KARTA TYTUŁOWA OPRACOWANIA

CZĘŚĆ OPISOWA DO ANEKSU

Niniejsze opracowanie uwzględnia uwagi i zmiany w projekcie budowlano-wykonawczym remontu oraz przebudowy kamienicy pod trzema herbami w Kielcach ul. Rynek 3 dokonane na zlecenie inwestora w czerwcu i lipcu 2011.

1. Rzut I piętra
2. Rzut poddasza
3. Rzut dachu
4. Zestawienie stolarki okiennej
5. Zestawienie stolarki drzwiowej.

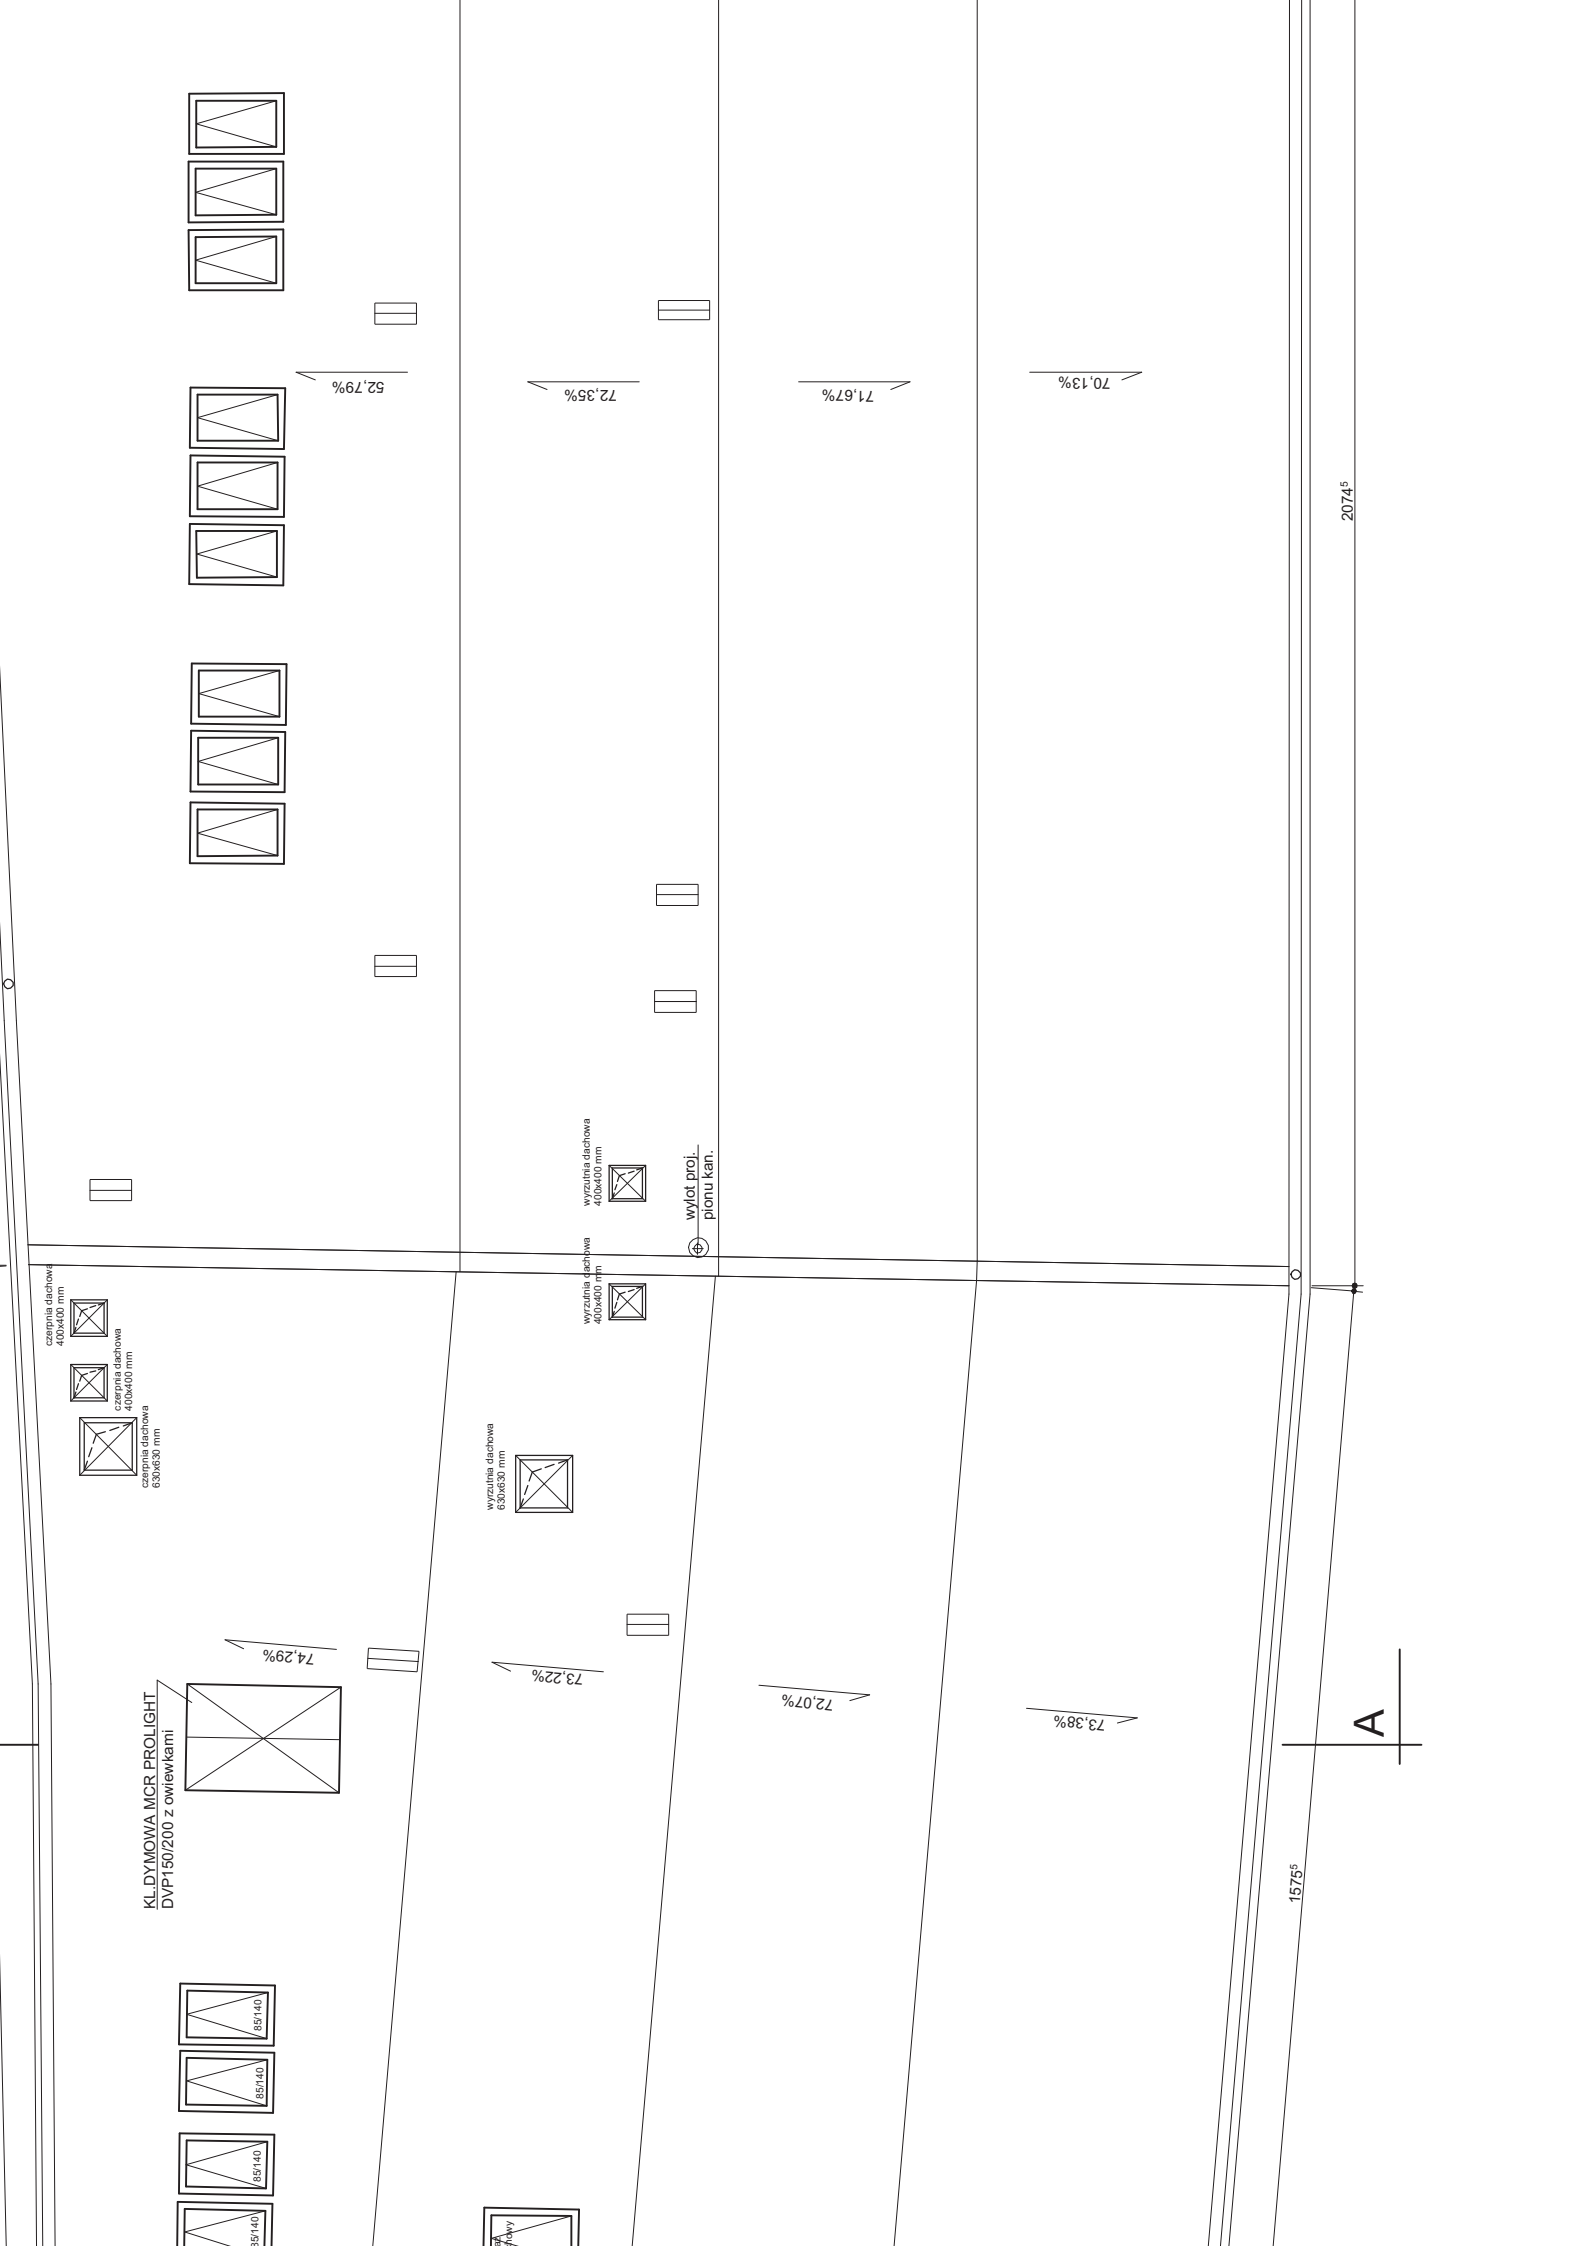
1. Na poziomie I piętra:
 - brak przesuwnej ścianki działowej w sali konferencyjnej
 - zmianę drzwi prowadzących do sal ekspozycyjnych wg wytycznych projektu aranżacji wnętrz z końca maja 2011 r. (drzwi oznaczone D22 i D23)
2. Na poziomie II piętra
 - powiększenie pomieszczenia technicznego o pokój kierowniczkii biblioteki
 - usunięcie 1 ścianki działowej pomiędzy w/w pomieszczeniami
 - usunięcie 6 okien połączonych w obrębie pomieszczenia technicznego
 - usunięcie 1 skrzydła drzwi wejściowych (do pierwotnego pokoju kierowniczkii)
 - zmianę lokalizacji drzwi do magazynu starodruków (drzwi EI 30)
 - zmianę lokalizacji central wentylacyjno-klimatyzacyjnych (wg aneksu branżowego)
3. Na poziomie dachu
 - zmianę lokalizacji czerpni oraz wyrzutni dachowych

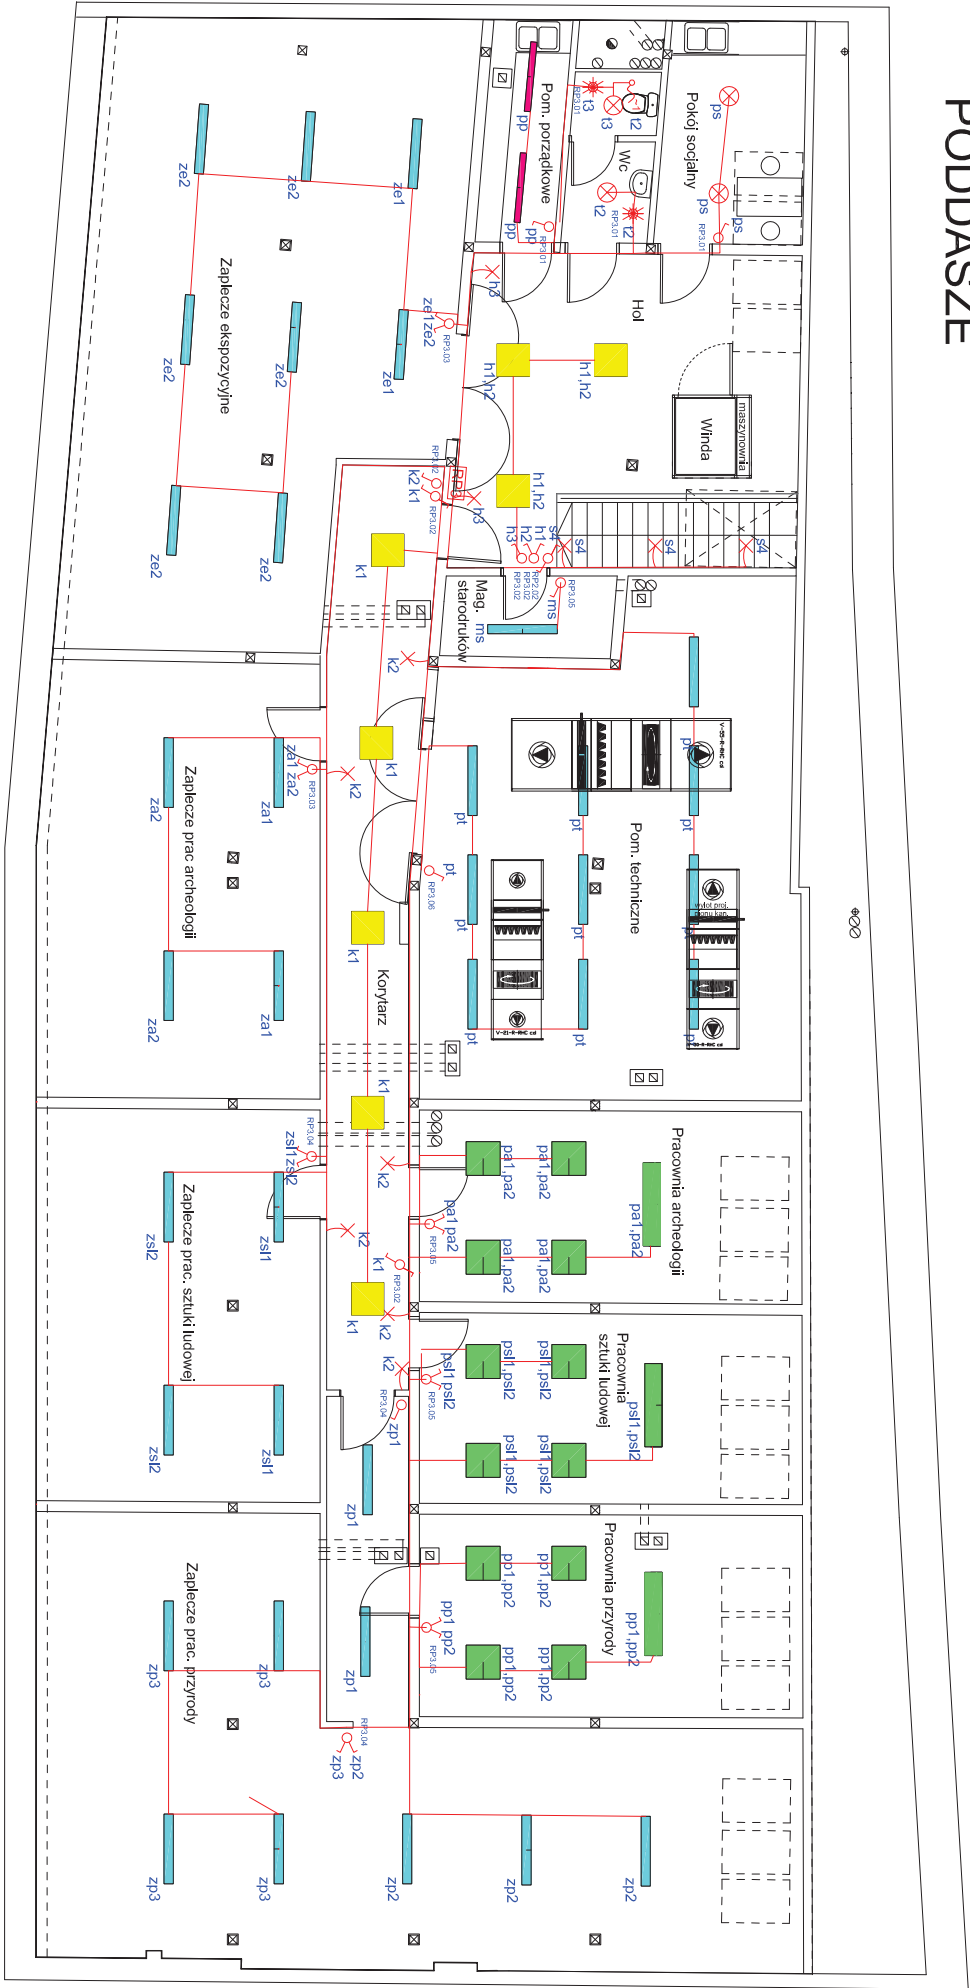
1. Na poziomie I piętra:
 - dołożono łączniki i zasilania szynoprzewodów, oświetlenia w podłodze (Ledy RGB) i kinkietu w pomieszczeniach ekspozycyjnych
 - zmiana układu opraw w Sali Edukacyjnej
 - usunięto zasilania rolet i łączniki z wyjątkiem Sali konferencyjnej
2. Na poziomie II piętra
 - usunięcie dotychczasowych opraw, łączników i gniazd znajdujących się w usuniętym pokoju kierowniczk biblioteki
 - dołożenie 1 oprawy oraz przesunięcie opraw, łącznika, gniazd i rozdzielnicy RW w pomieszczeniu technicznym
